Pakeitimų aktas		Data: 2023-12-22
Pakeitimo pavadinimas: Pakeitimų aktas Nr. 6		
Rangos sutarties pavadinimas: Parodų rūmų, Vokiečių g. 2, Vilniuje, kapitalinio remonto ir tvarkybos darbai		
Rangos sutarties numeris, data: VPS-41, 2022-11-04		
Statybos proceso dalyviai:		
Statytojas (Užsakovas)	Šiuolaikinio meno centras	
Rangovas	UAB „HSC Baltic“	
Projekto vykdymo priežiūros vadovas	Karolis Maciulevičius	
Statybos techninės priežiūros vadovas	Gediminas Kalonas	
Darbo projekto vadovas (jei taikoma)	Karolis Maciulevičius	
Kam: Užsakovui,

- Keičiamas techninio projekto sprendinys 20.016-TP-SK.B-27, vidinio kiemelio stogo ST-3 detalei įrengti į darbo projekte detalizuotą 20.016-DP-SK01.B-B021 sprendinį;
- Projekto sprendinio pridedami šio akto Priede Nr. 5
- Keičiami sutarties priedai NR. 4 „DARBŲ KAINŲ ŽINIARAŠTIS“, NR. 5 „RANGOVO PASIŪLYMAS“, NR. 6 „SUTARTIES KAINOS (ĮKAINIŲ) DETALIZACIJOS ŽINIARAŠTIS“ (Konstrukcijų žiniaraščio apimtyje).

Stogo ST-3 detalė
M1:5

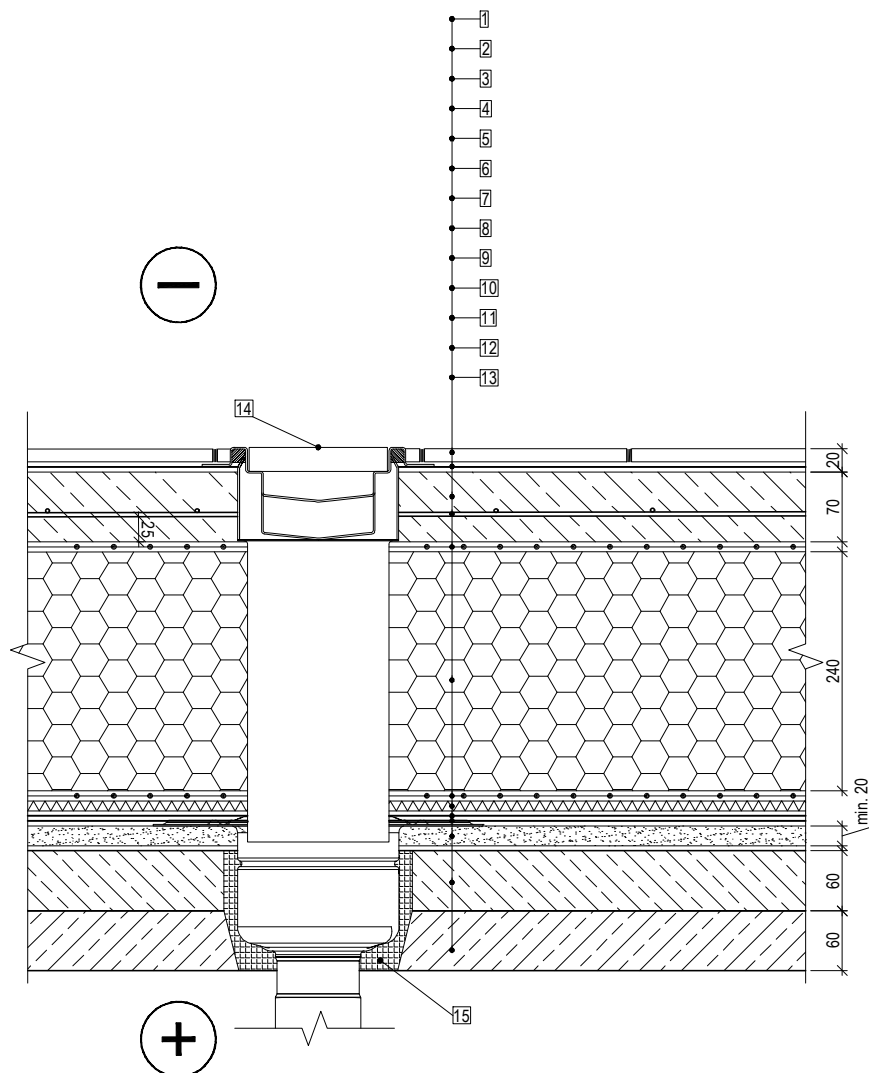
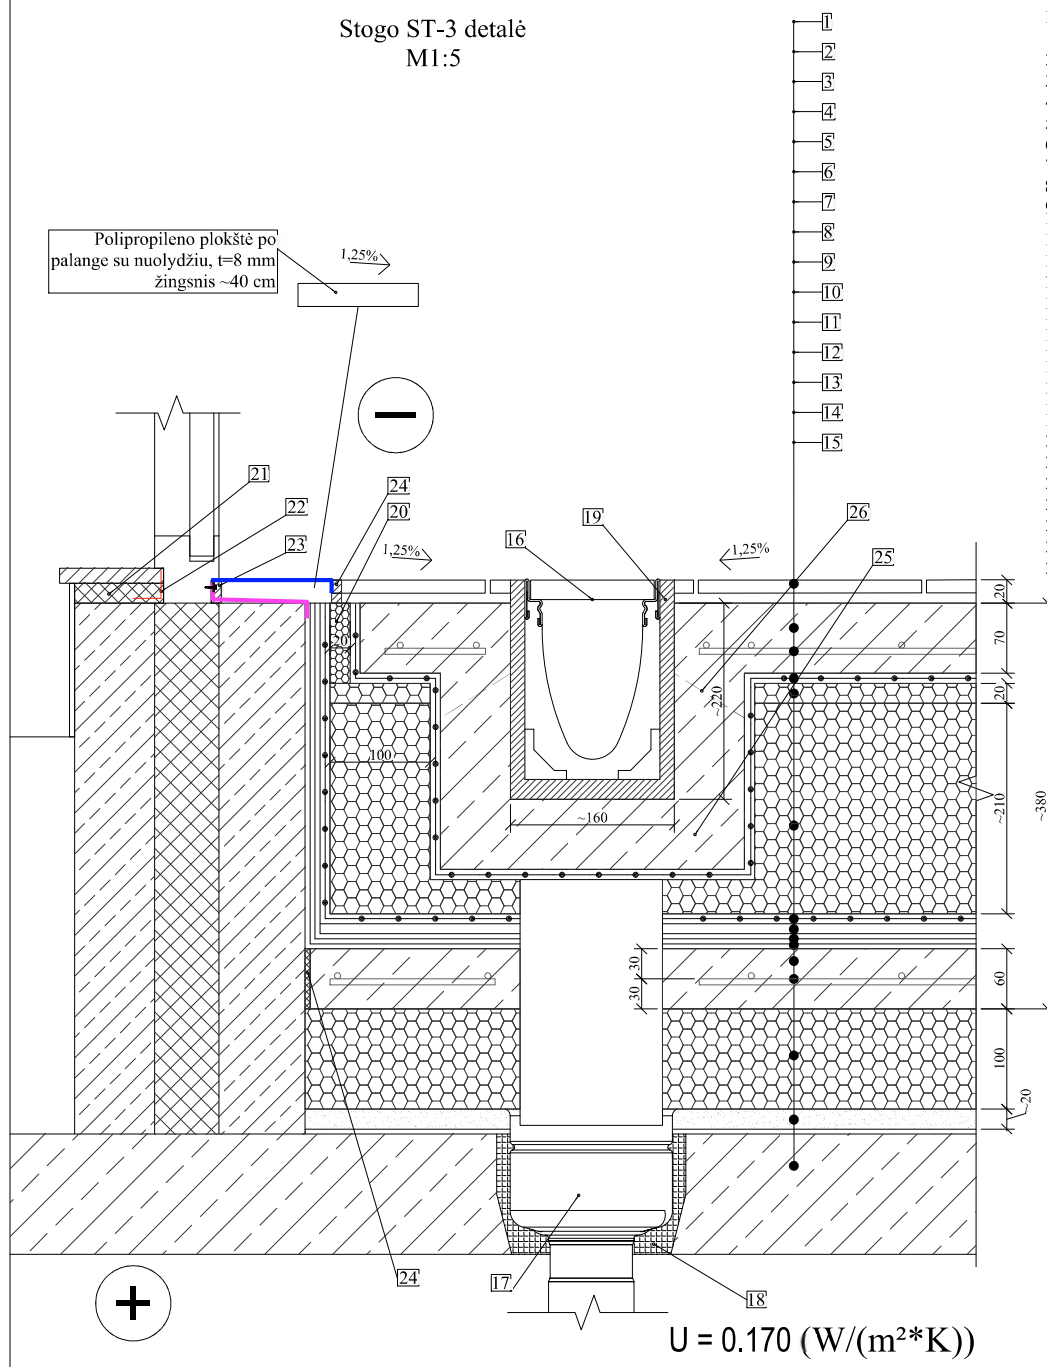
Detalizuojant techninio projekto sprendinius, buvo pastebėta, kad vidinio kiemelio stogo ST-3 detalė nėra tinkama ir Užsakovas susidurs su eksploatacijos kliūtimis. Vandens nuvedimui numatytos dvigubos įlajos, tačiau nei viename iš sluoksnių nenumatyti nuolydžiai vandeniui surinkti, dėl ko vidiniame kimelyje nebus užtikrintas vandens nuvedimas ir kiemelyje vanduo tiesiog stovės. Remiantis projekto vykdymo priežiūros ir konstruktoriaus siūlymais buvo priimtas sprendimas aplink vidinį kiemelį įrengti vandens surinkimo lataų sistemą. Taip pat performuoti hidroizoliacinių sluoksnių nuolydžius, kad vanduo būtų tinkamai surenkamas o Užsakovas neturėtų jokių kliūčių patekti ir įleisti lankytojus į kiemelį.

- Atlikti papildomus kiemelio vandens nuvedimo darbus detalizuotus darbo projekto ST-3 detalėje, kurių vertė 20 699,61 € be PVM, darbai detalizuoti Priede Nr. 6.

Dėl atliekamų papildomų vidinio kiemelio vandens nuvedimo darbų keičiamas techninio projekto A laidoje patikslintas SK brėžinys 20.016-TP-SK.B-27.

VIDINIS KIEMELIS. PLANAS

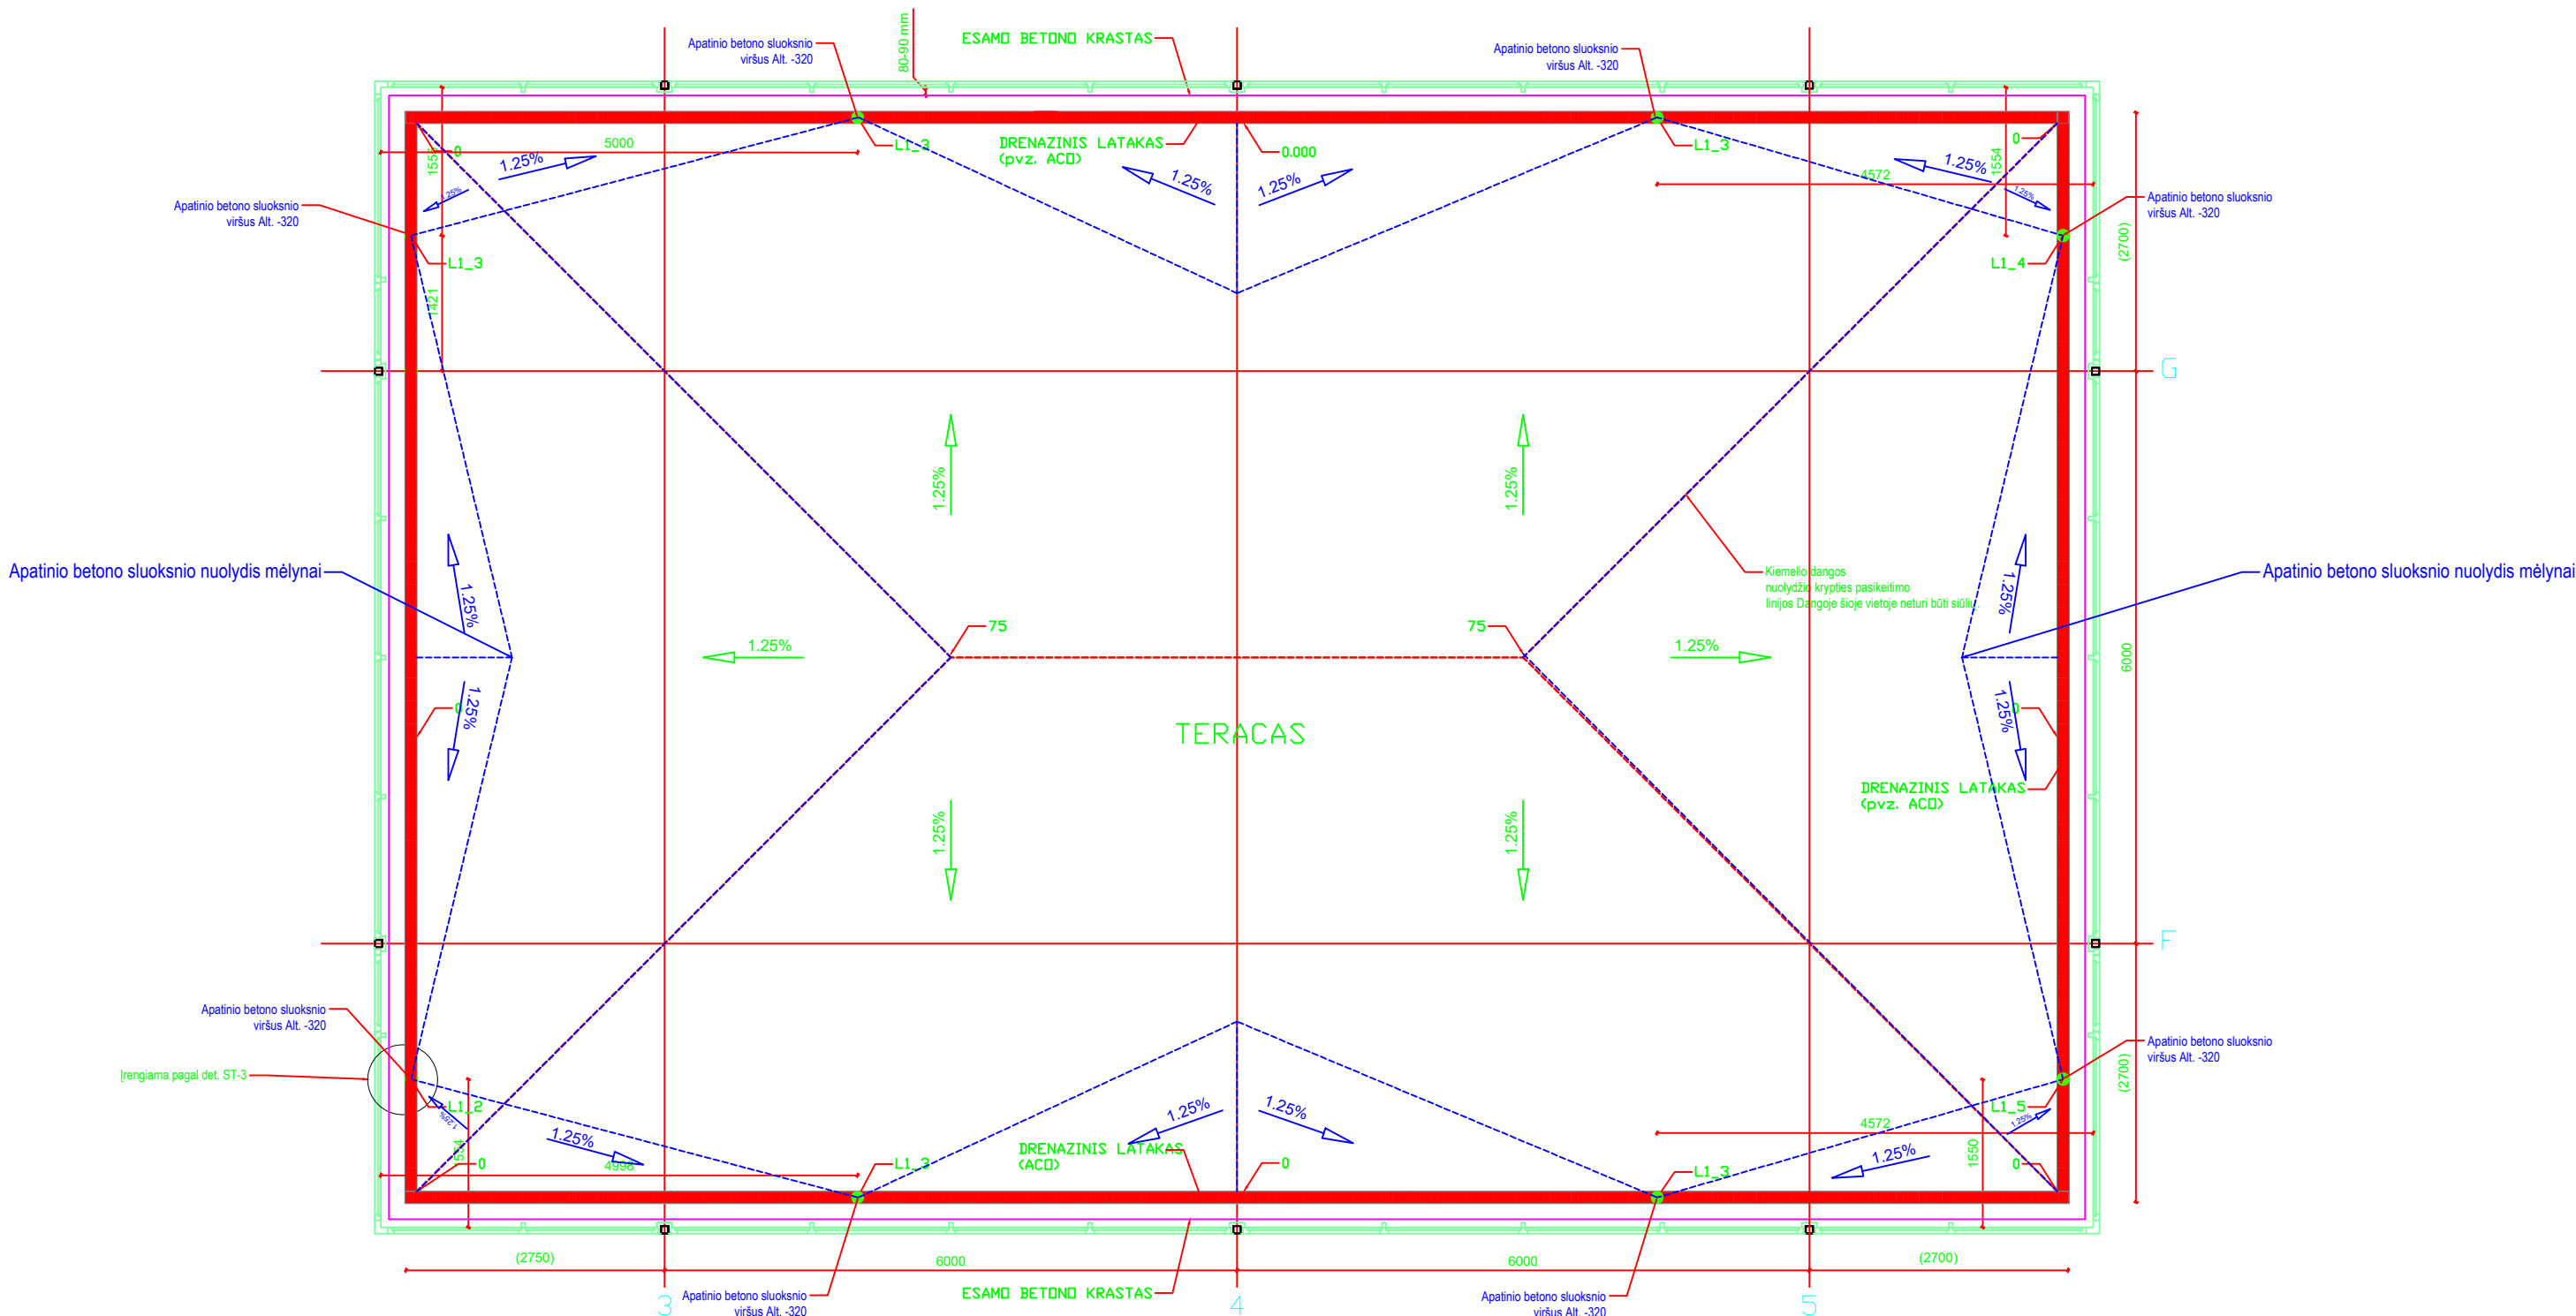
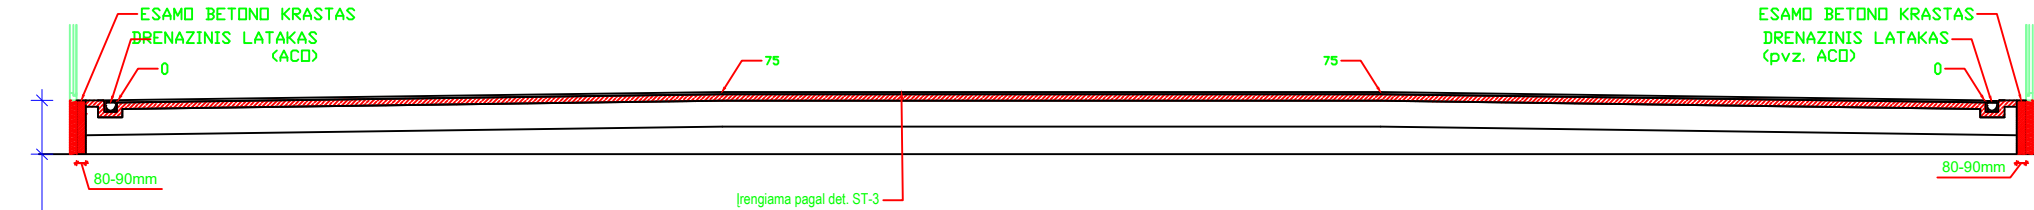
Atliekant fizinius griovimo darbus objekte buvo pastebėta, kad griovimo darbų apimtyje vidinio kiemelio ardymo sluoksniai neatitinka faktiškai esamų, t.y. yra kitokie nei numatyta, yra didesni nei numatyta techniniame projekte ir kuriuos rangovas privalo pašalinti norint sutvarkyti perdangą ir sudėti naujus stogo sluoksnius pagal projekto konstrukcines detales. Atsižvelgiant į tai buvo priimtas sprendimas atsisakyti projekte neatitinkančių vidinio kiemelio pasluoksnių ardymo darbų (Šlako ardymas 39,2 m³, bendras ardomų sluoksnio h-330mm), vietoje jų įsigyti iš Rangovo faktiškai esančių pasluoksnių ardymo (GB ardymas 56,39 m³, bendras ardomų sluoksnio h-475mm) darbus ir pakoreguoti techninio projekto sąnaudų žiniaraščius pagal realią situaciją.

- Atsisakyti vidinio kiemelio projekte numatytų šlako pasluoksnio ardymo darbų, kurių vertė 5488,00 € be PVM.

- Įsigyti papildomai vidinio kiemelio faktiškai esamų GB pasluoksnių ardymo darbus, kurių vertė 16 822,80 € be PVM.

Rūsio aukšto planas
M1:200

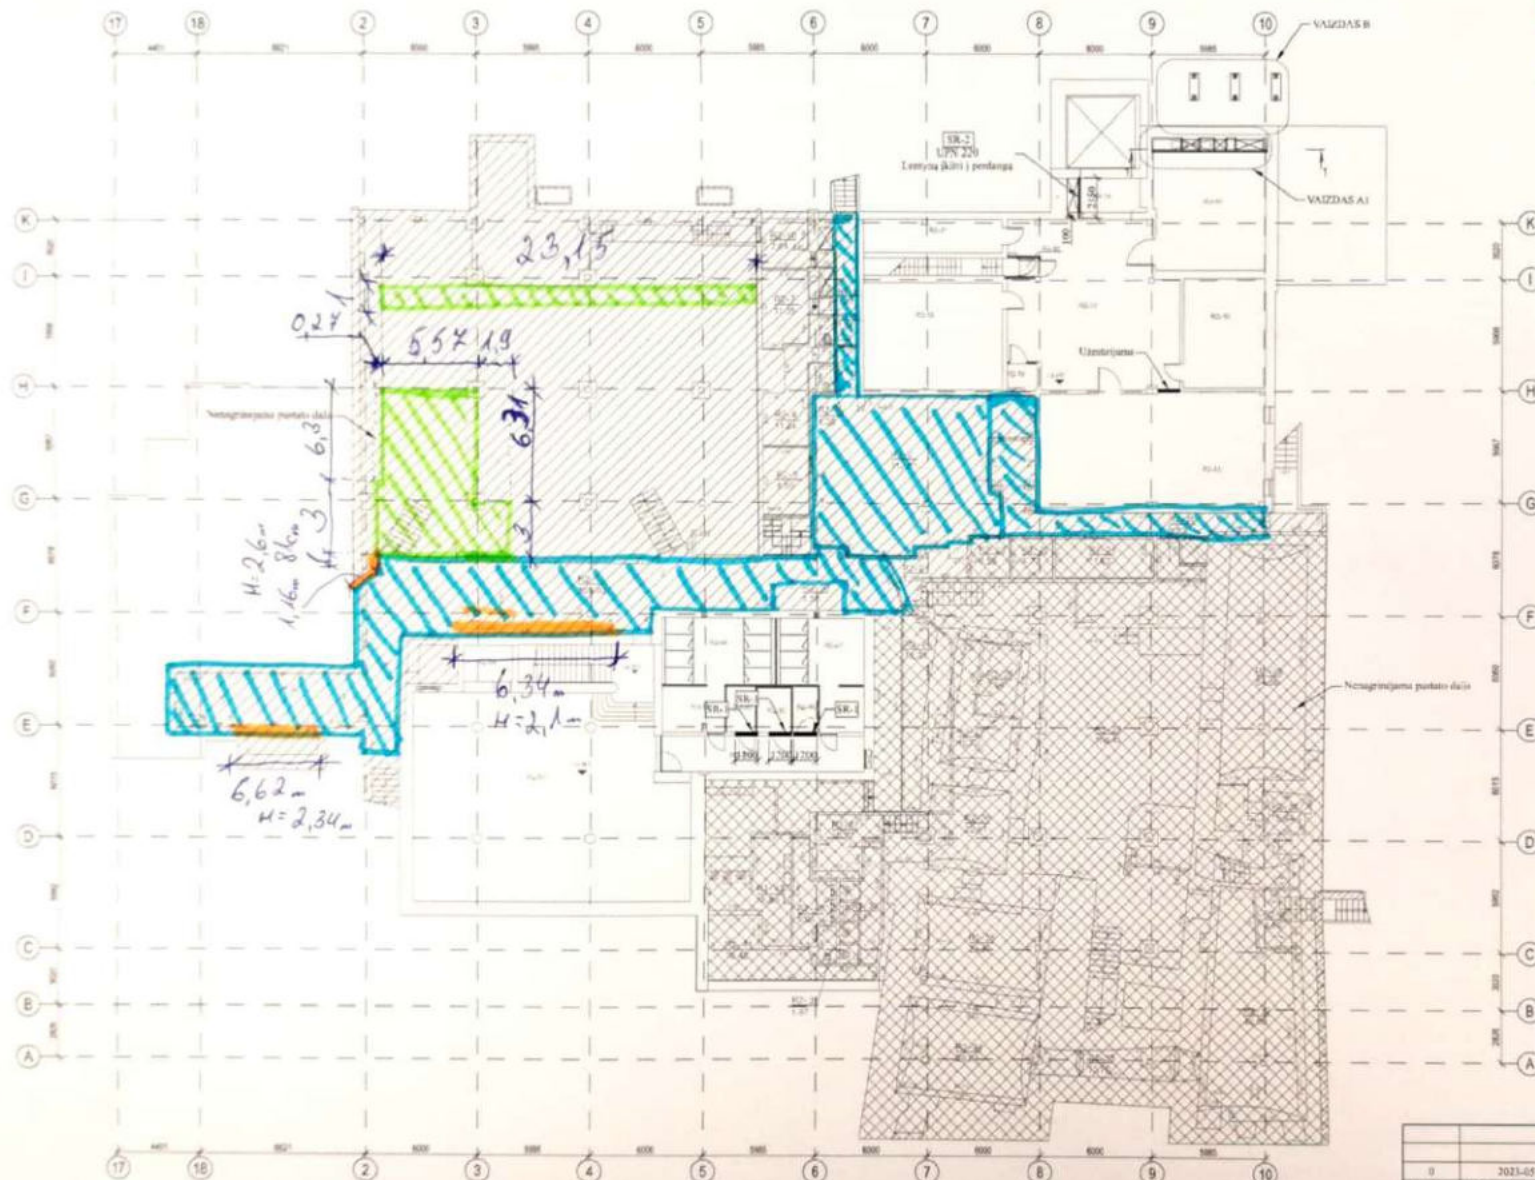
Atliekant fizinius darbus pagal projektą, buvo pastebėta, kad nuomininkų (nedetalizuotose) patalpose yra padaryta patalpų apdaila, praversti nereikalingi ortakiai, kurie trukdo atlikti tolimesnius projekte numatytus inžinerinių sistemų ir perdangos plokščių stiprinimo darbus, kurių atlikti sutartyje nebuvo numatyta. Atsižvelgiant į tai buvo priimtas sprendimas įsigyti papildomus nedetalizuotų patalpų demontavimo darbus iš Rangovo.

- Atlikti papildomus nedetalizuotų patalpų ardymo darbus, kurių vertė 57 389,60 € be PVM, darbai detalizuoti Priede Nr. 8.
